Stabilisation des berges en bordure de routes à l'Isle-aux-Coudres Étude d'impact sur l'environnement

Dossier 3211-02-257, N/Réf.: 57146-100

Réponses aux questions du ministère du Développement durable, de l'Environnement et des Parcs

Segments de côte nécessitant des travaux connexes au projet

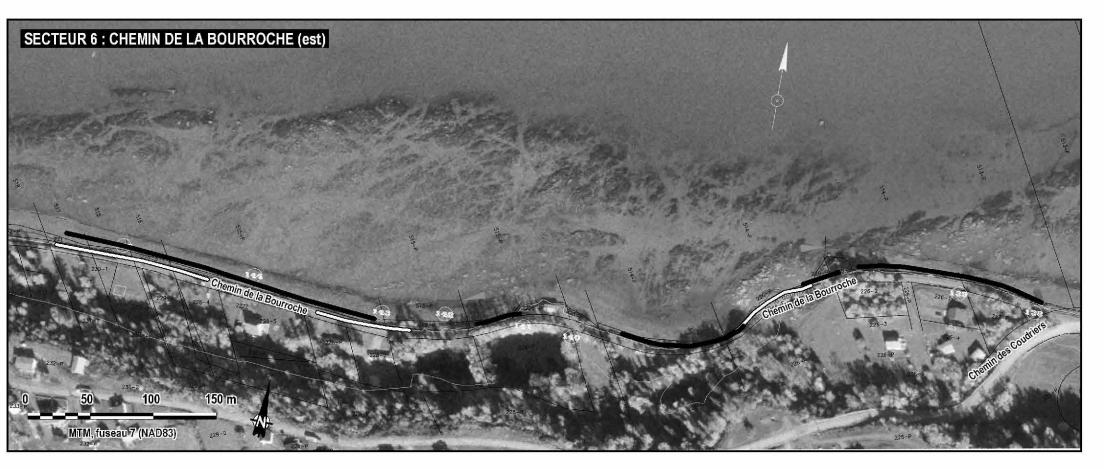
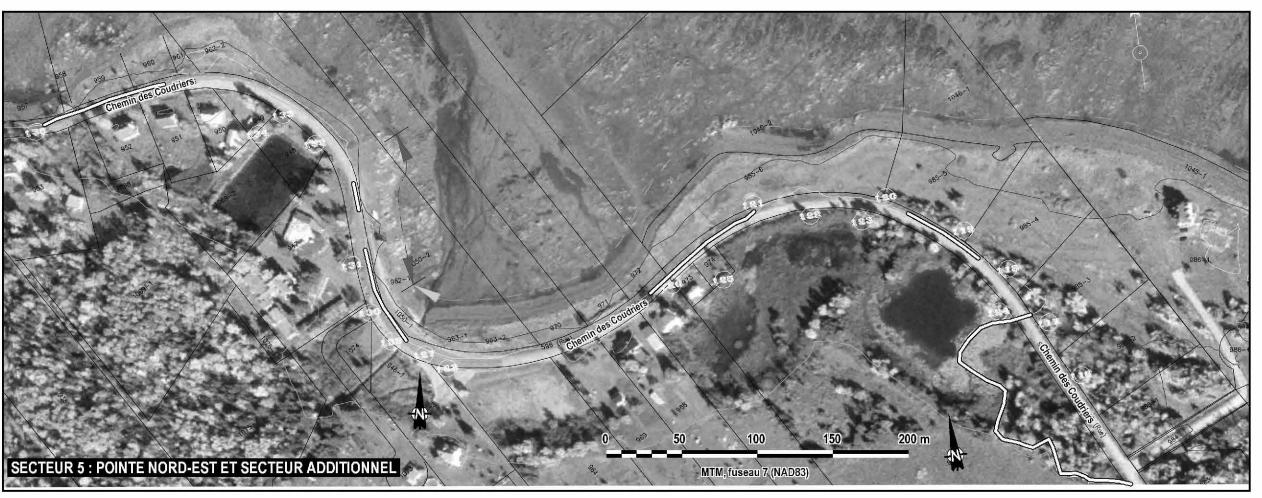
QC-2 Dans la directive ministérielle, il est indiqué que l'initiateur de projet doit présenter les projets connexes susceptibles d'influencer la conception ou les impacts du projet proposé. Dans ce contexte, l'initiateur devra mentionner s'il prévoit rehausser la route derrière les secteurs visés par la présente étude et, le cas échéant, décrire et présenter les coupes types du concept retenu. Il devra justifier la cote d'inondation choisie pour laquelle la route sera immunisée.

Les seuls projets connexes qui sont susceptibles d'influencer la conception ou les impacts du projet ont trait aux rehaussements de la surface de roulement de certaines routes prévus et identifiés au 'Plan de gestion pour les rives, le littoral et les plaines inondables de L'Isle-aux-Coudres¹, par la municipalité de l'Isle-aux-Coudres afin d'immuniser certains tronçons de route des risques d'inondation (voir la localisation des sections de route visées à la figure 1).

La cote d'inondation choisie pour l'immunisation des routes a été fixée à la récurrence de 2-20 ans. Les travaux de rehaussement permettront donc de procurer à la route le rôle de 'digue' qui protégera les terrains situés en amont de la route contre les crues de récurrence de 20 ans du fleuve. Les rehaussements requis requièrent une élévation de la surface de roulement de seulement quelques centimètres. Ainsi, advenant le cas où une stabilisation de rive serait requise au droit des segments de routes visés par un rehaussement, la seule modification à la coupe-type de conception des travaux serait une hauteur d'enrochement accrue de guelques centimètres.

Trois sections du Chemin de la Bourroche ont été identifiées au *Plan de gestion pour les rives, le littoral et les plaines inondables de L'Isle-aux-Coudres* comme devant être rehaussées. Elles sont situées à l'intérieur du secteur 6 visé par l'étude d'impact. Les sections visées concernent respectivement 83, 78 et 124 m de route, pour un total de 285 m de longueur à rehausser.

Par ailleurs, 5 sections du Chemin des Coudriers sont également identifiées comme nécessitant un rehaussement (figure 1). Elles sont situées à l'intérieur du secteur 5 visé par l'étude d'impact. La longueur totale des segments visés est d'environ 620 m.

Figure 2 INFORMATIONS SUR LES ACTIVITÉS DE PÊCHE COMMERCIALE À L'ISLE-AUX-COUDRES

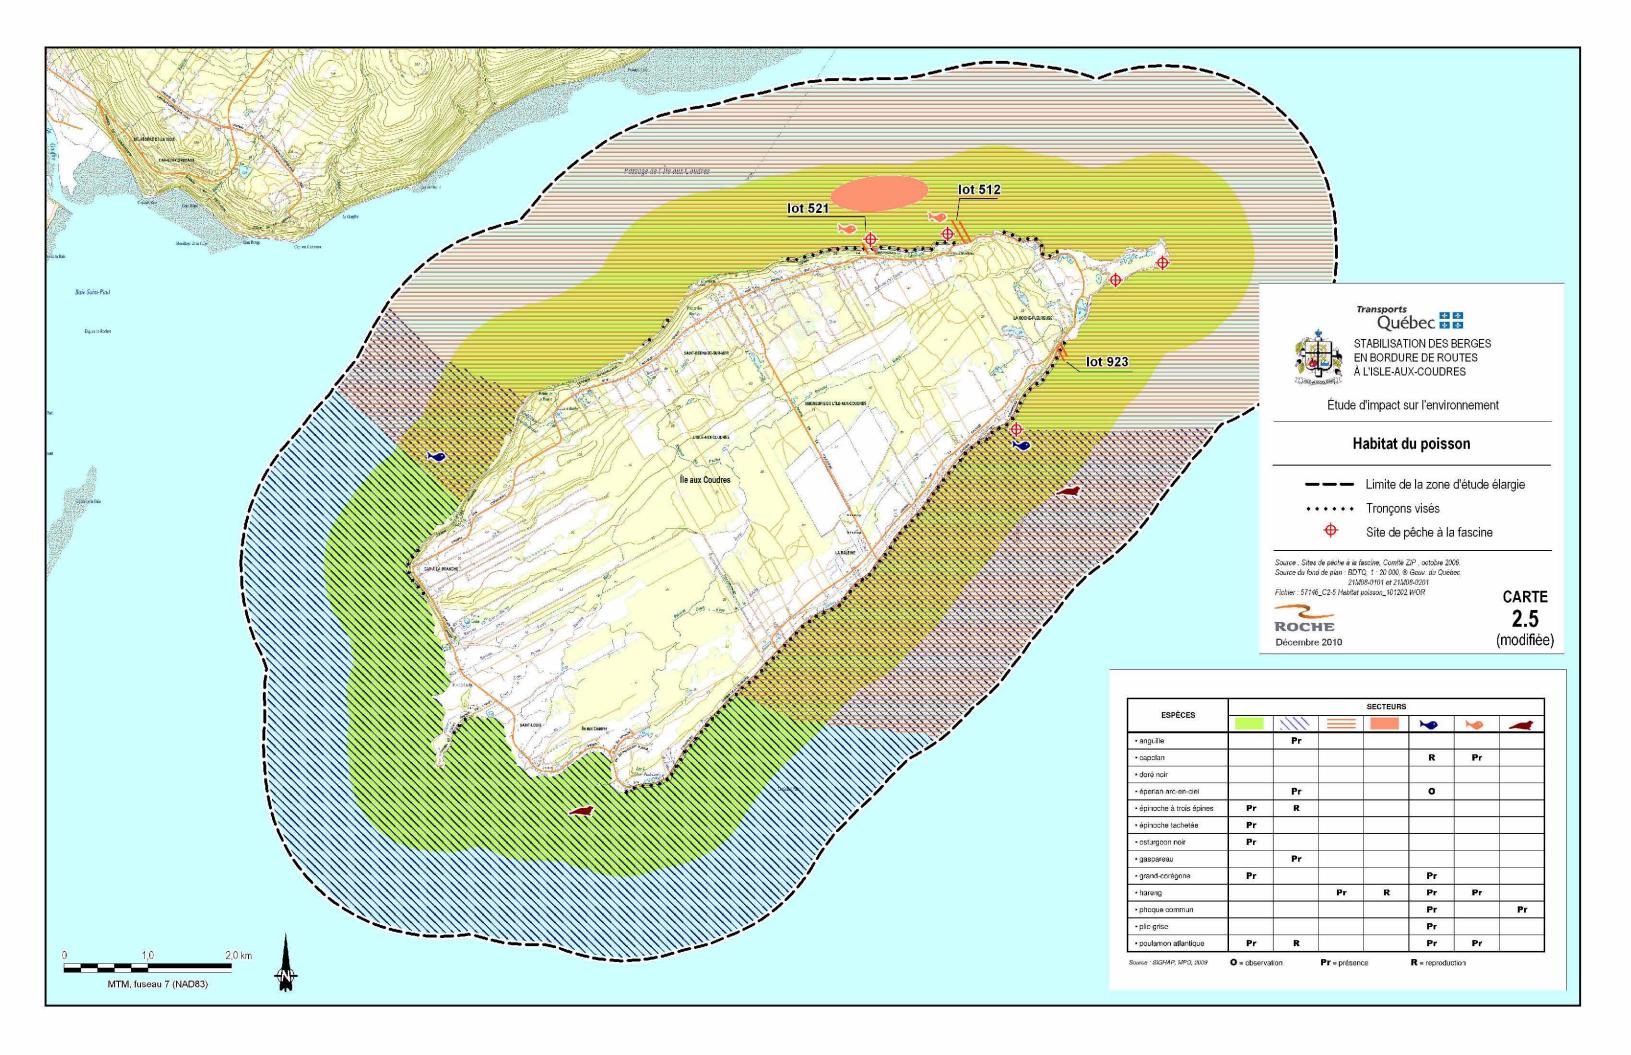
QC-4 L'initiateur devra inclure, à la section 2.4.4 de l'étude d'impact, les guelques précisions supplémentaires suivantes qui ont trait à la pêche commerciale et devra inclure une analyse des impacts du projet sur ces nouvelles composantes.

Les informations précédentes fournies par le MDDEP constituent l'état global de la situation relative à la pêche commerciale et s'ajoutent à la section 2.4.4 de l'étude d'impact. Ces informations sont présentées à la figure 2 ci-jointe et ont été prises en compte dans la révision des impacts du projet.

Figure 3 Classification de la zone côtière selon l'état de la côte

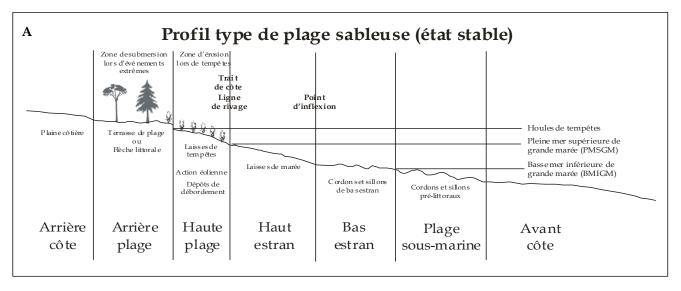
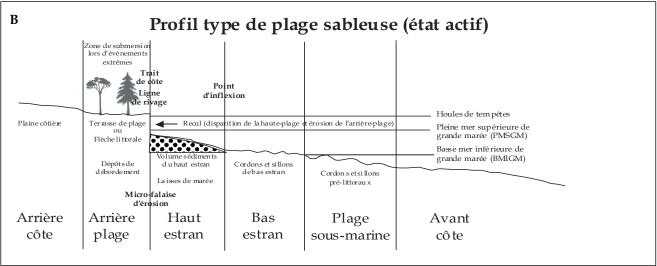
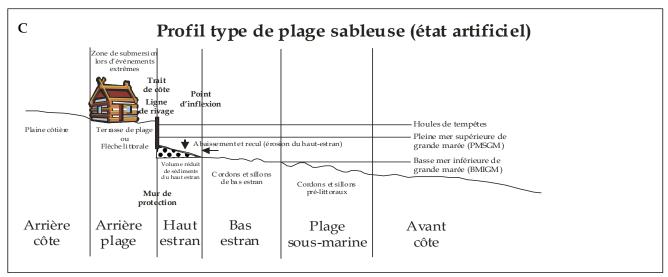
QC-9 Dans un même ordre d'idées, à la page 16, il est mentionné que pour les sept tronçons retenus, les secteurs relativement stables au plan de l'érosion sont tout de même inclus au présent projet pour d'éventuelles interventions. Si tel est le cas, l'initiateur doit décrire davantage ces secteurs (état actuel, forces érosives présentes, etc.) et préciser le type d'intervention préconisé et les impacts sur le milieu, s'il est nécessaire d'intervenir, selon les forces érosives en place. Il doit de plus préciser si ces tronçons sont ceux présentés sous la rubrique « Sans interventions » dans le tableau 3.1.

Les impacts pressentis sur le milieu sont le rétrécissement de la plage de haut estran, ainsi que la perte de végétation de haut de plage et d'arrière-plage (remplacée par la pierre dynamitée) (figure 3c).

Figure 4 Patron de distribution des végétaux

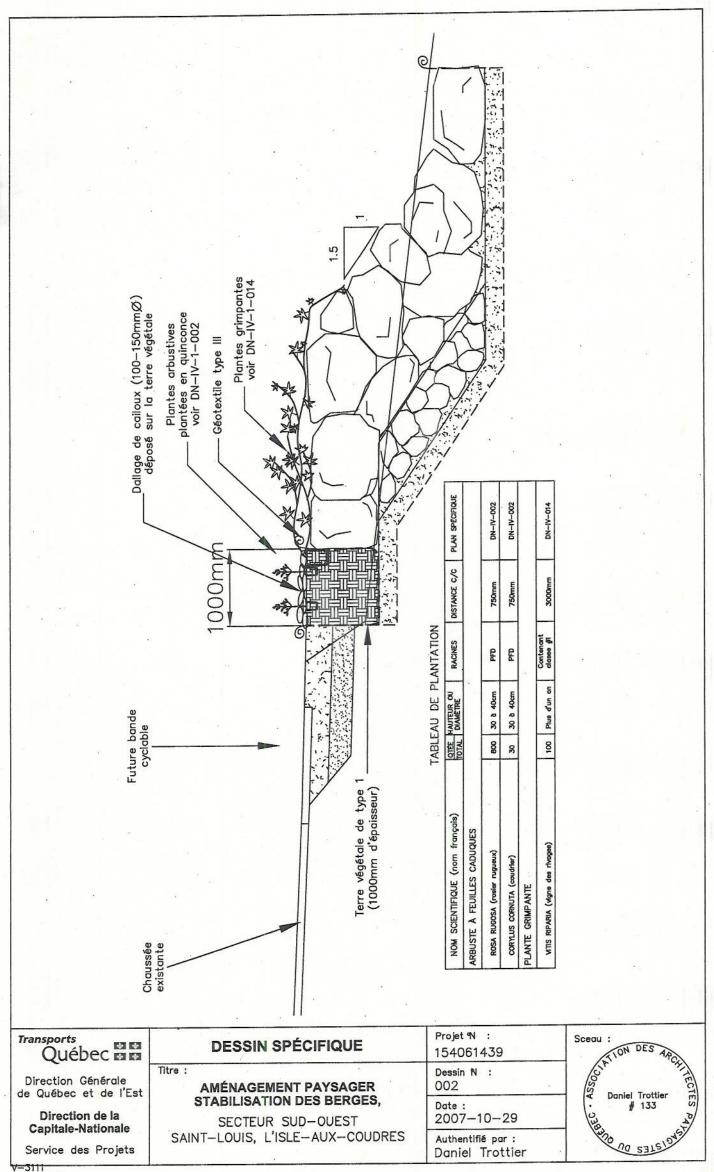
QC-16À la page 80 de l'étude d'impact, il est mentionné que l'ajout de végétaux sera envisagé en haut de talus. L'initiateur devra prendre l'engagement de végétaliser le haut de talus partout où le terrain s'y prête. Il devra, de plus, décrire l'aménagement prévu en spécifiant les espèces herbacées, arbustives et arborescentes sélectionnées (il est à spécifier que les espèces doivent être indigènes et endémiques au milieu; nous recommandons le document suivant comme support à la décision : http://www.fihoq.qc.ca/Repertoire_vegetaux_couleur.pdf), le patron de distribution des végétaux, la méthode de végétalisation utilisée ainsi que les échéanciers prévus pour la plantation et l'entretien.

Comme il est présenté dans la coupe-type de la page 79 de l'étude géotechnique (annexe 1), il a été prévu d'intégrer au sommet des enrochements une fosse de plantation comprenant un volume de terreau pour intégrer des végétaux et un dallage de pierres pour éviter toute perte de sol due à l'action des vagues.

En ce qui concerne le choix des végétaux, le ministère des Transports possède une vaste expérience dans la végétalisation des abords de route. Les plantes qui peuvent croître aux abords de la route doivent supporter la sécheresse et posséder une bonne résistance au sel. Peu de plantes indigènes possèdent les qualités requises pour de telles situations, c'est pourquoi il est souvent nécessaire de faire appel à des plantes dites naturalisées ou même de type horticole sans pour autant qu'elles possèdent un caractère envahissant. Sur ce plan, le rosier ruqueux (Rosa rugosa) qui est une espèce naturalisée ou un échappé de culture (jardin) est une plante qui ne possède pas les caractéristiques des plantes envahissantes et est très présente depuis de nombreuses décennies en bordure des routes de l'Isle-aux-Coudres; elle supporte les sols secs, le sel et a un effet stabilisant sur les sols tout en étant facilement disponible sur le marché. De plus, cette plante fait partie du paysage de la région et elle est appréciée pour sa qualité olfactive. Le noisetier (Corylus cornuta) sera utilisé pour rappeler les origines du nom de l'île (le mot coudrier étant le nom vernaculaire des noisetiers). D'autres arbustes comme la spirée latifoliée (Spirea latifolia) seront plantés pour assurer une certaine diversité. Des plantes rampantes comme la vigne vierge (Parthenocissus quinquefolia) et la vigne des rivages (Vitis riparia) seront aussi plantées afin qu'elles puissent couvrir une partie des empierrements. Enfin, le sol sera recouvert d'un dallage de pierres pour assurer sa résistance aux vagues. Il n'y aura pas de sol laissé à nu et la végétalisation se fera de façon rapide avec des espèces indigènes, notamment le rosier rugueux qui est très apprécié. La végétalisation sera réalisée à l'aide de plantations en quinconce des végétaux. La figure 4 présente le patron de distribution des végétaux prévu. Le choix et la répartition des espèces végétales seront fixés de façon à redonner un caractère naturel aux berges.

La plantation sera effectuée en mai ou juin. L'entretien sera réalisé sur une période de 2 ans suivant la plantation.
